SOPRINTENDENZA SPECIALE PER IL PIANO NAZIONALE  
DI RIPRESA E RESILIENZA

**Oggetto: [ID: 6021]** Procedimento di Valutazione di Impatto Ambientale ai sensi dell'art. 23 del D.Lgs. 152/2006 relativa al progetto di un impianto eolico composto da 8 aerogeneratori della potenza complessiva di 48 MW, comprensivo di un sistema di accumulo con batterie agli ioni di litio, da realizzarsi nei comuni di Mazara del Vallo (TP) e Marsala (TP) in località "Borgo Chitarra", e delle relative opere di connessione ubicate anche nei comuni di Salemi (TP), Castelvetro (TP), Santa Ninfa (TP) e Partanna (TP).

Proponente: Repower Renewable S.p.A.

#### **Parere tecnico-istruttorio**

Figura 4 - Stralcio elaborato "PTPR - Beni Paesaggistici" (1443-PD\_A\_01\_02\_b\_TAV\_r00)

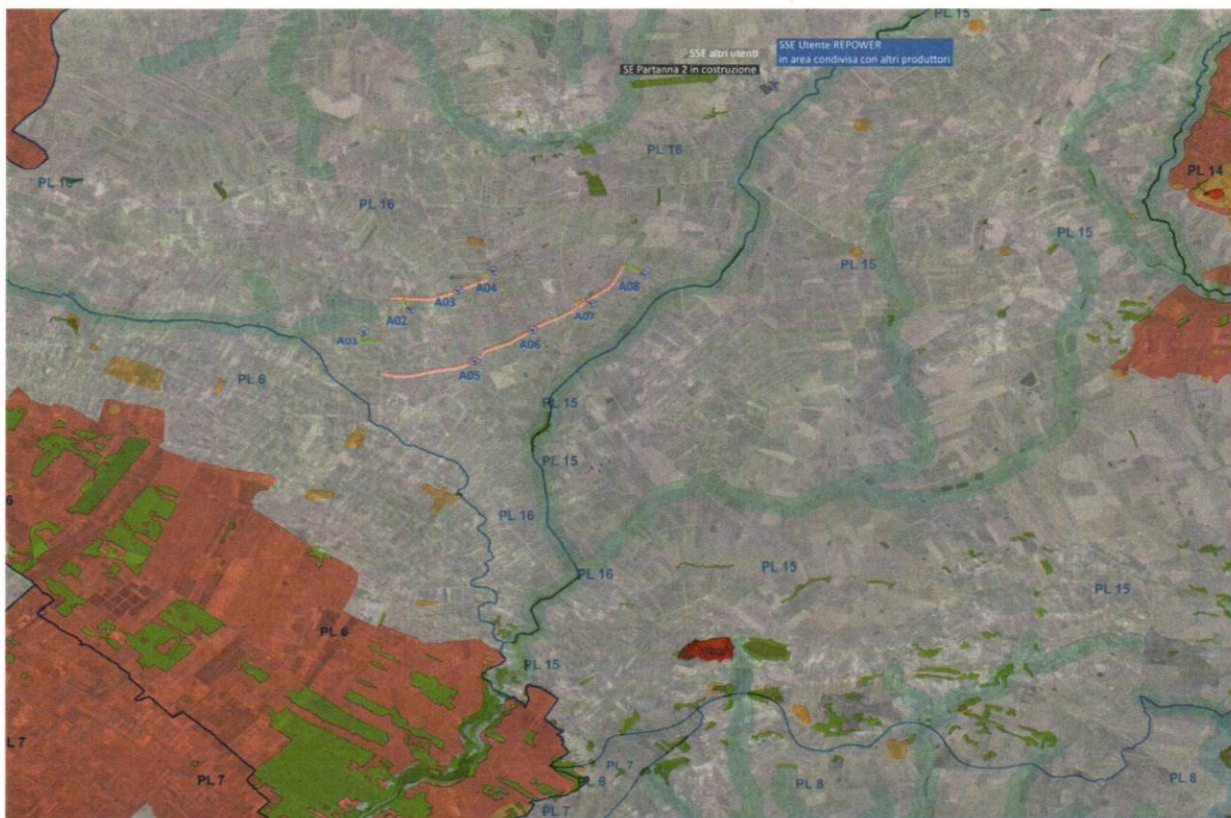
**CONSIDERATO E VALUTATO** che l'area interessata dalla realizzazione dell'impianto eolico calcolata nel *buffer* distanziale di 10 km sulla base di quanto disposto dal D.M. 10 settembre 2010, è caratterizzata dalla presenza di un importante patrimonio culturale tutelato ai sensi del D.Lgs 42/04 e nello specifico:

- **Torrente Iudeo**, interferenza diretta con il cavidotto, interrato su viabilità esistente, in due punti (innesto tra la strada comunale "Calamita" e la strada provinciale SP40 - innesto tra la strada provinciale SP 40 e la SP8, incrocio con la SS118).
- **Fosso Piraneo**
- **Fiumara Agezio**

- **Sito Granozzi del periodo da greco-classico a romano imperiale** distante a circa 700 m dall'Aerogeneratore A04;
- **Baglio Perronello** (Mazara del Vallo)
- **C.da Masciuleo** (Marsala)

- insediamento preistorico di Roccazzo (Mazara del Vallo) distante circa 6,5 Km dall'impianto – bene demaniale di grande rilevanza culturale;
- insediamento preistorico di Mokarta (Salemi) distante circa 9 Km dall'impianto – bene demaniale di grande rilevanza culturale

Figura 16 Stralcio Carta beni paesaggistici inq. A (SIA.PTO.17A.1)

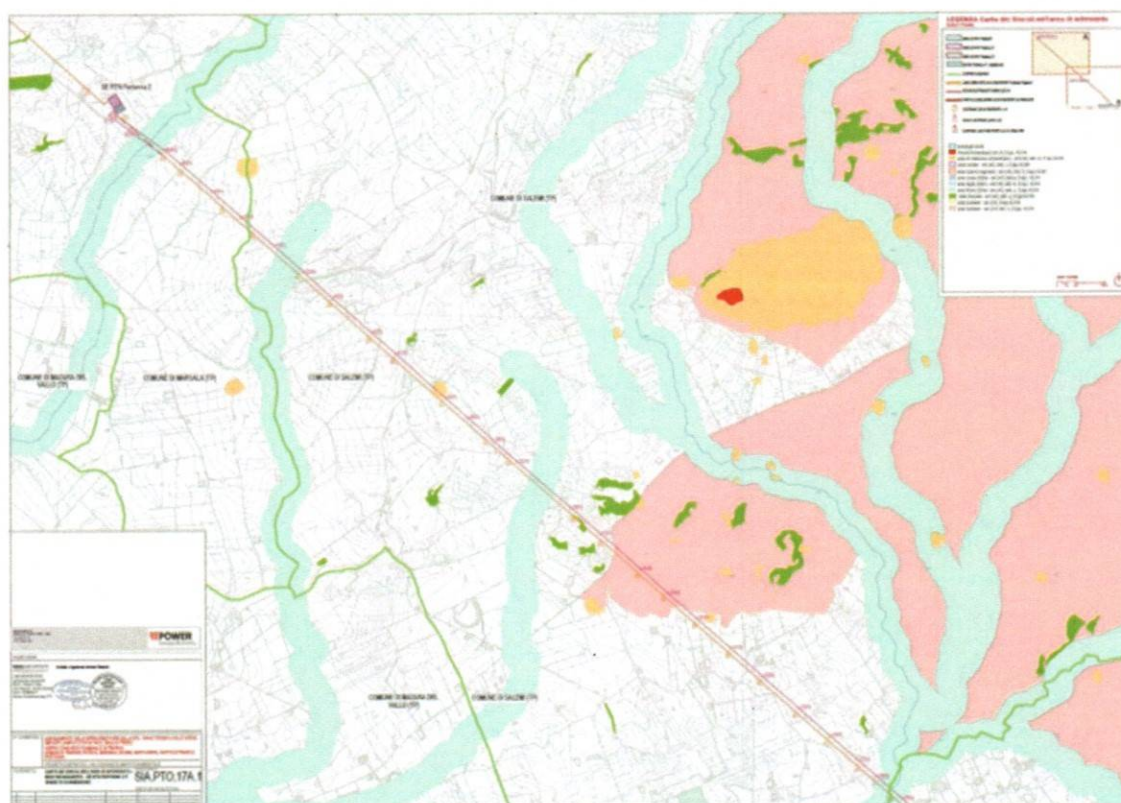
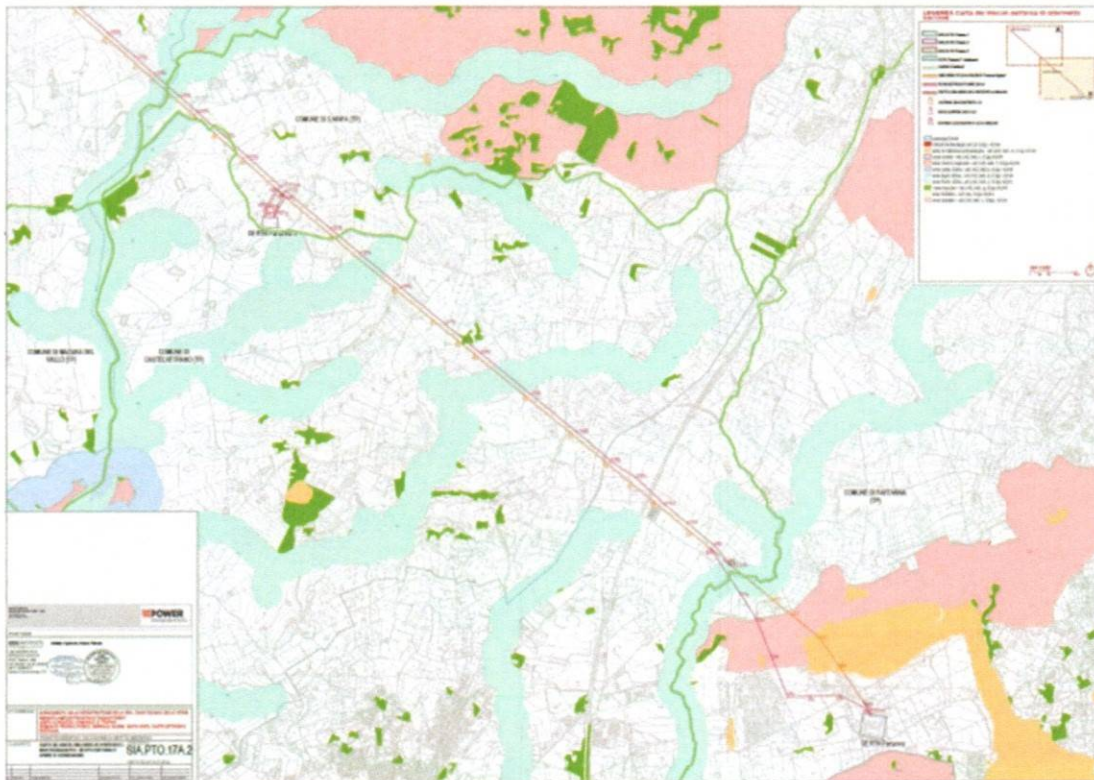
- **Torrente Iudeo**, interferenza aerea dell'elettrodotto tra i sostegni 49N e 50N;
- **Torrente Bucari**, interferenza aerea dell'elettrodotto tra i sostegni 44N e 45N;
- **Fosso Campana**, interferenza aerea dell'elettrodotto tra i sostegni 36N e 37N;
- **Torrente Mendola**, interferenza aerea dell'elettrodotto tra i sostegni 25N e 26N;
- **Fosso Besi**, interferenza aerea dell'elettrodotto tra i sostegni 18N e 20N;
- **Canale Torretta**, interferenza aerea dell'elettrodotto tra i sostegni 15N e 16N;
- **Fiume Mopione Selino**, interferenza aerea dell'elettrodotto tra i sostegni 7N e 8N e interferenza diretta del sostegno 60bis;

- **C.da Giummarella**, età greca ellenistica e età romana a circa 330 m dall'elettrodotto, sostegno 47N;
- **C.da Rampingalotto – Timpone d'Oro (Grande)**, interferenza diretta con elettrodotto e sostegno 40N;
- **C.da Vanidotti – Timpone del Gesso**, età del bronzo, elettrodotto;
- **C.da Porticato**, età bronzo tardo, elettrodotto;
- **C.da Fontana Bianca**, età greca e romana, elettrodotto;
- **Monte Porticato**, età bronzo tardo, elettrodotto;

- **Uliveti del crinale di monte Porticato**, interferenza diretta dell'elettrodotto tra i sostegni 32N e 35N per circa 870 m. e interferenza diretta dei sostegni n. 33N e 34N;
- **Uliveti**, interferenza diretta dell'elettrodotto tra i sostegni n. 4N e 6N per circa 500 m. e interferenza diretta del sostegno n. 5N;
- **Uliveto di Castelvetrano**, a circa 150 m dalla SE Partanna e a circa 440 m. dall'elettrodotto;

Figura 6 – Stralcio Elaborato "Ubicazione degli impianti eolici e fotovoltaici esistenti, autorizzati o in iter autorizzativo" (int.MIBACT.01.0)

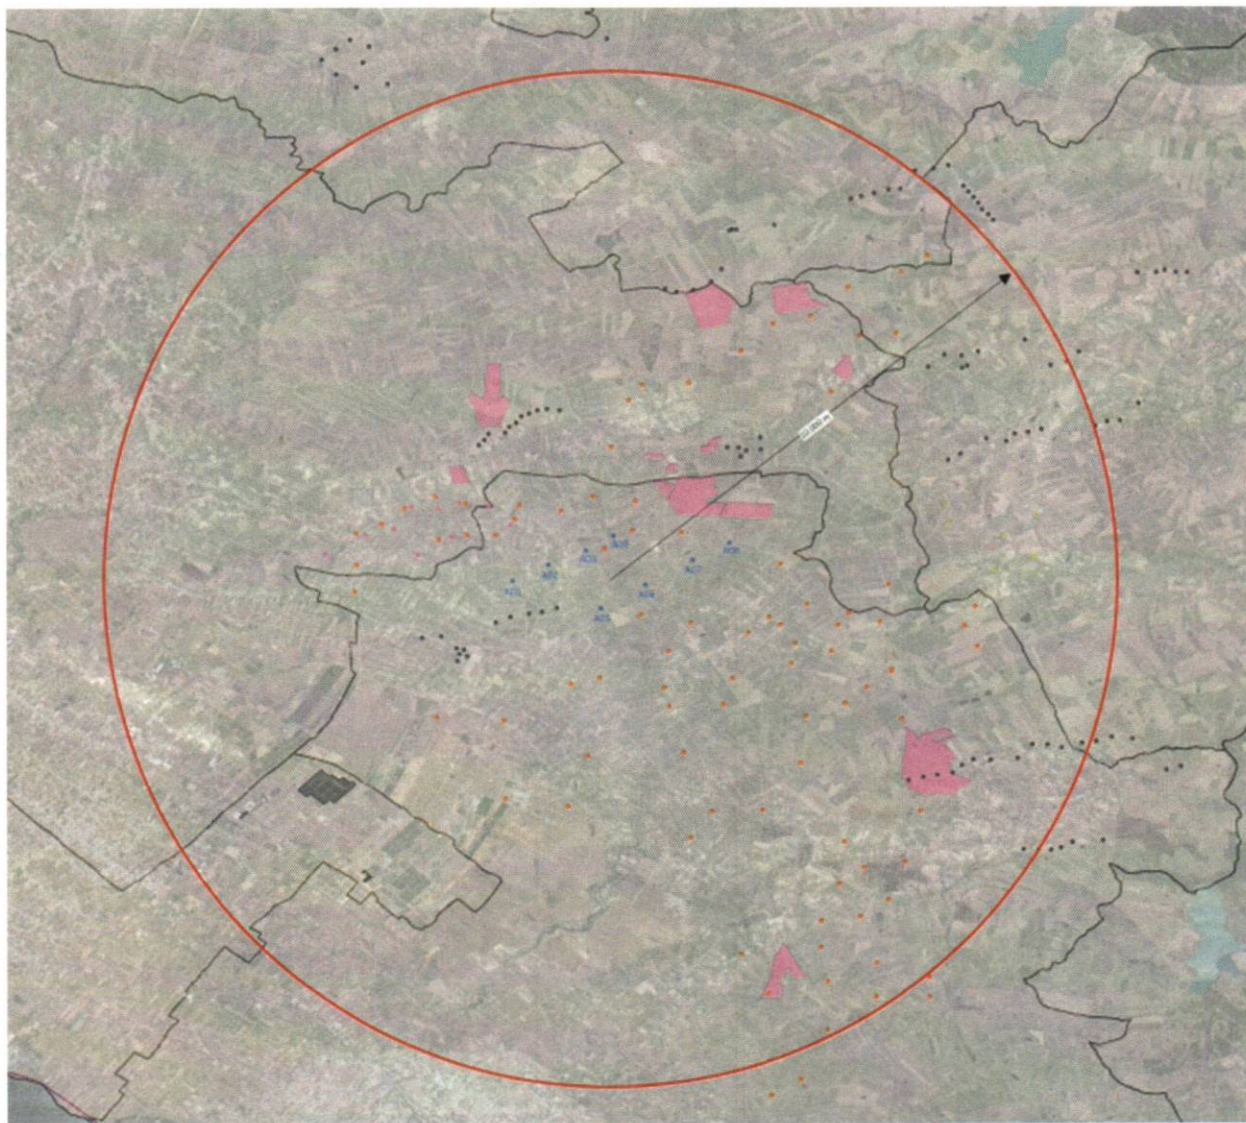
**CONSIDERATO E VALUTATO** che nell'area direttamente interessata dall'impianto proposto si è riscontrato un importante affollamento di impianti in fase di valutazione a livello statale, in alcuni casi con la sovrapposizione di aerogeneratori o la loro ubicazione nelle immediate vicinanze, riferiti a differenti proponenti e in particolare:

- Enel Green Power Solar Energy S.r.l - "Trapani 3" - ID 5752 – sovrapposizione
- VGE03 srl, - Parco Eolico Chelbi - ID 6164 - sovrapposizione
- Enel Green Power Solar Energy S.r.l - "Trapani 2" - ID 5754
- ITW Mazara S.r.l.- ID 5720
- Messinello Wind S.r.l. - C.da Messinello - ID 5749
- Edison Rinnovabile - Mazara-Calamita - ID 8053
- GRV Wind Sicilia 2 – Marsala - ID 7758
- Geremo S.r.l. – Mazara del Vallo - ID 9718
- Wind Guarine Fardella Srl. – Guarine Fardelle – Trapani – ID 8232;

Figura 7 - SIA - Quadro di riferimento Ambientale - PD.A.SIA03

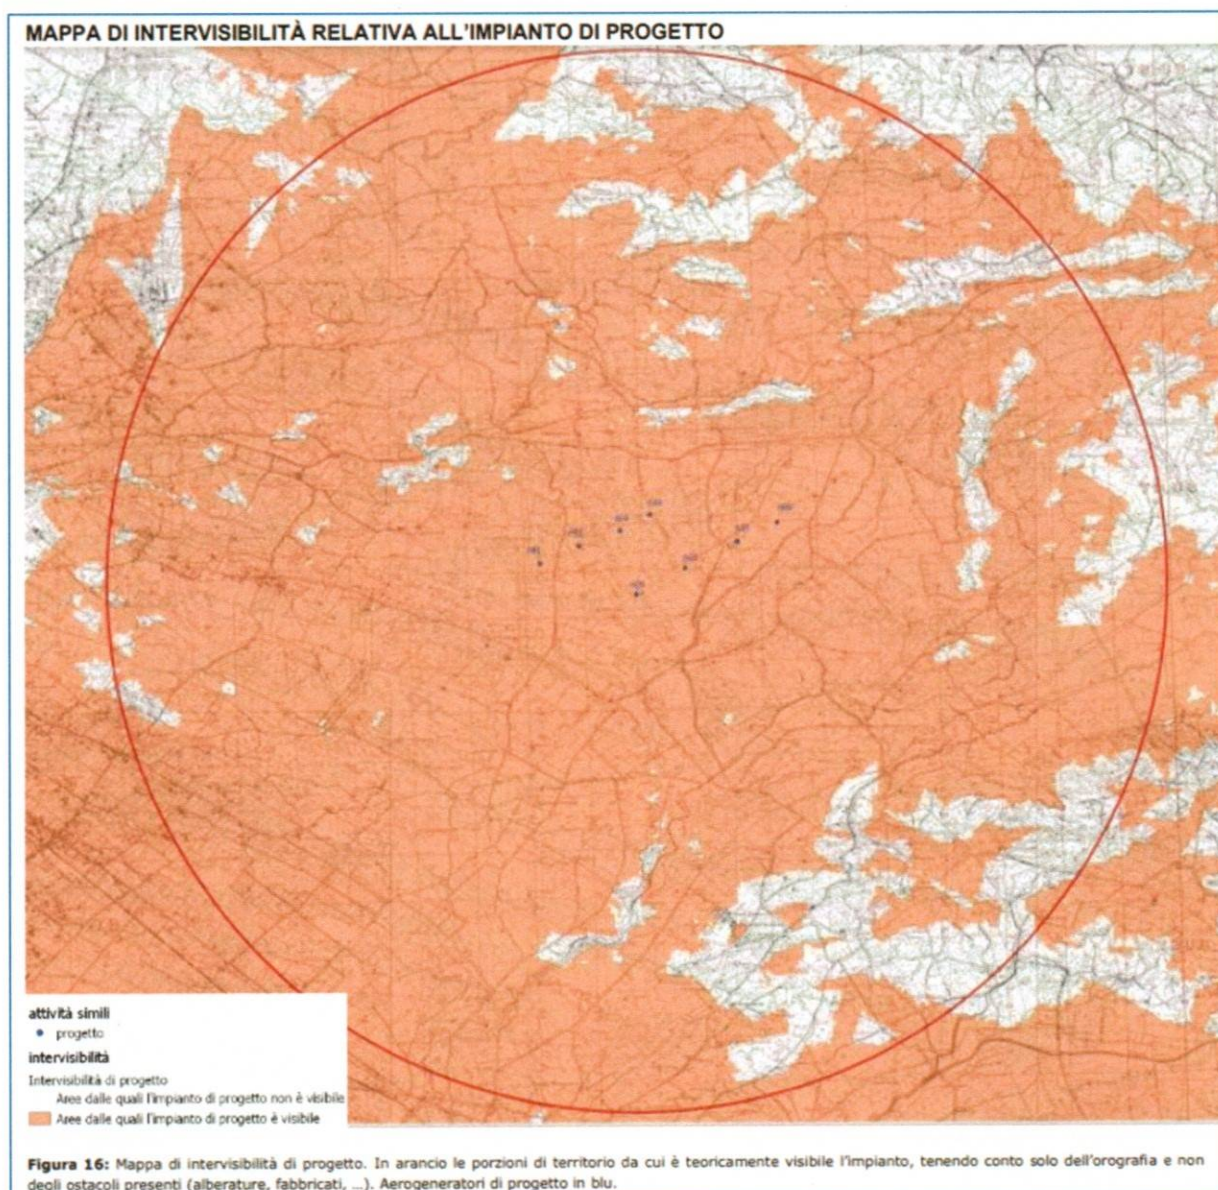
**CONSIDERATO** che, nell'ambito dell'analisi percettiva dell'impianto eolico proposto, è emerso che l'intervento si colloca in un “paesaggio ampio e dalle grandi visuali”, con la presenza di altri aerogeneratori e che l'impianto di progetto, come meglio evidenziato dalla “mappa dell'intervisibilità”, risulta teoricamente visibile da molti areali sensibili appartenenti al patrimonio culturale e caratterizzanti il paesaggio identitario locale;

*Figura 11 - Sequenza FOTO: stato di fatto – stato di progetto – stato di progetto con altri progetti in valutazione da Baglio Perronello  
- Stralcio Elaborato INT.MIBACT.02.0*

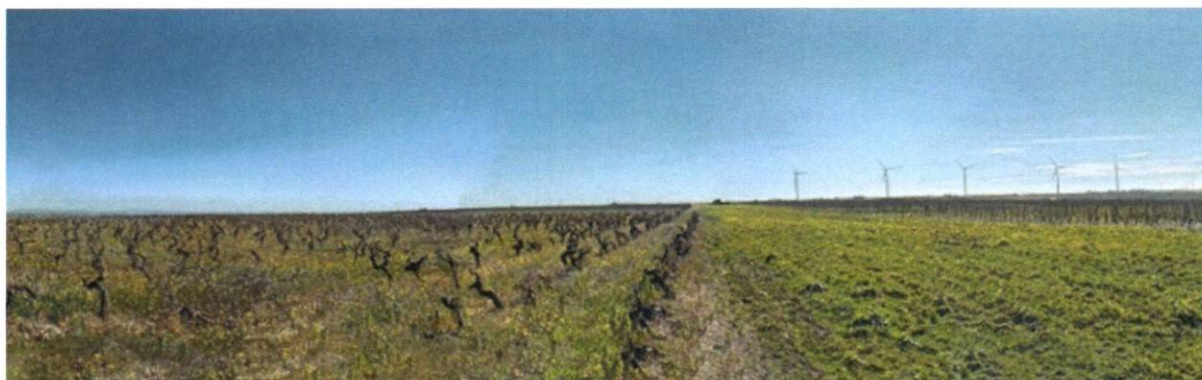
3) Panoramica in prossimità di Baglio Perronello - Area Archeologica di Età Romana
